| <b>Title - Sujet</b><br>Construction hangar et chenil                                                                                                            |                                                                            |
| <b>Solicitation No. - N° de l'invitation</b><br>EF937-210361/A                                                                                                   | <b>Amendment No. - N° modif.</b><br>012                                    |

### **Construction Hangar et agrandissement Chenil Rigaud, Qué.**

#### **Questions et réponses de soumissionnaires.**

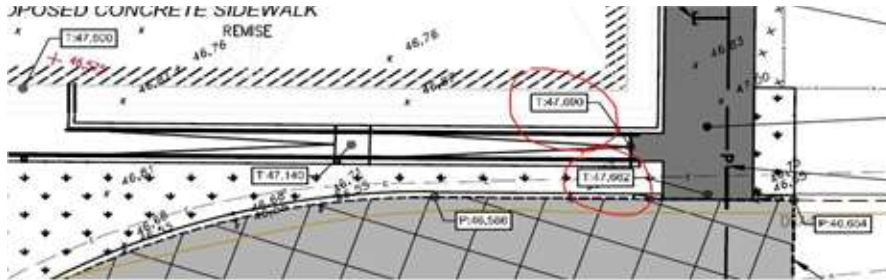
Sur le plan de Civil C02, deux élévations au bas de la rampe du hangar semblent erronées.  
Les élévations T :47,690 et T :47,662 devraient être environ un mètre plus bas. Voir extrait.

R-Les 2 élévations mentionnées sont effectivement erronées sur le plan C02 de génie civil. Il aurait fallu lire T: 46,690 et T: 46,662.
